改善箇所説明図

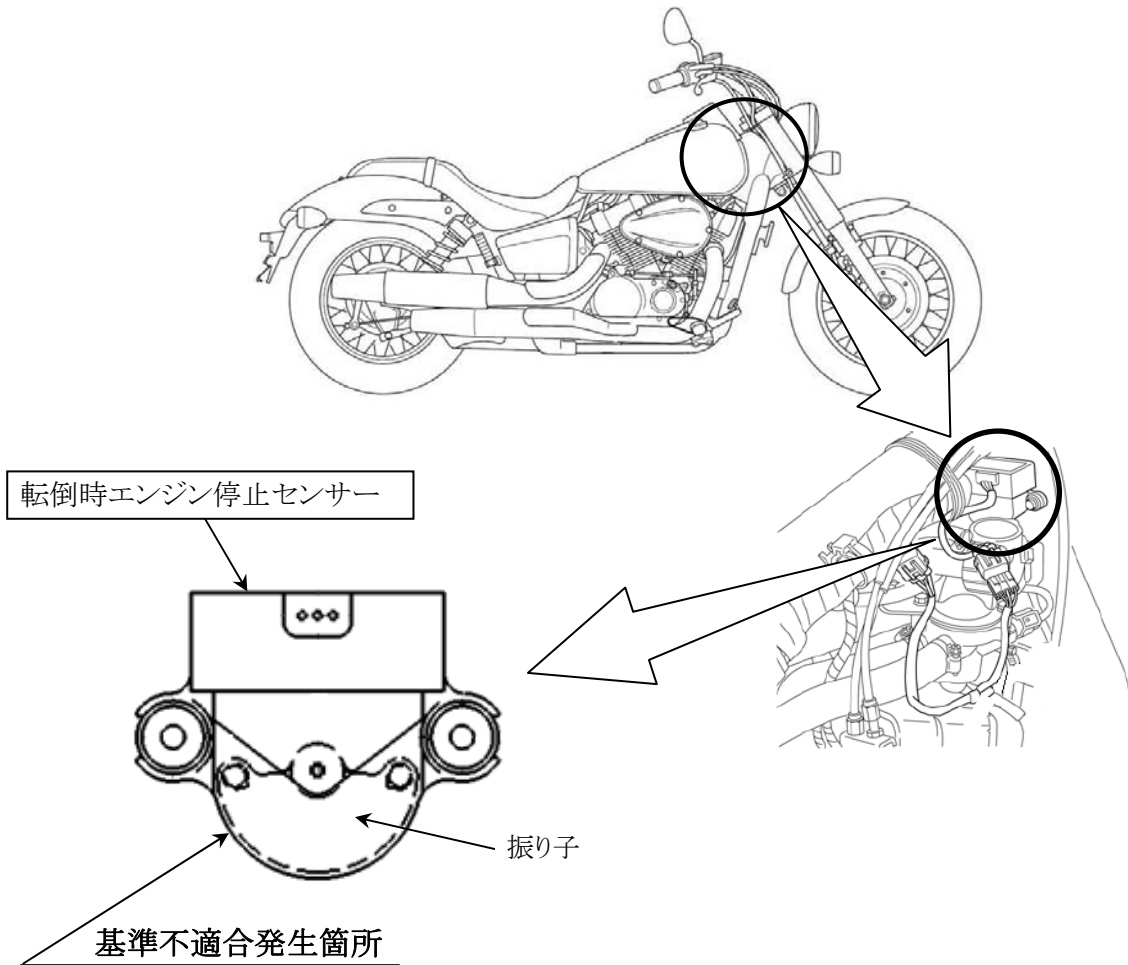
転倒時エンジン停止センサーにおいて、防振構造が不適切なため特定のエンジン回転数で共振し、センサー内部の傾き検知用振り子が転倒検知位置までずれる場合がある。そのため、当該センサーが転倒と誤検知して、走行中に突然エンジンが停止するおそれがある。

全車両、センサーを対策品と交換する。

構造	改善前	改善後
<p>軸受け部径</p>	<p>軸受け部詳細</p> <p>軸</p> <p>振り子</p>	<p>摺動面径縮小</p>
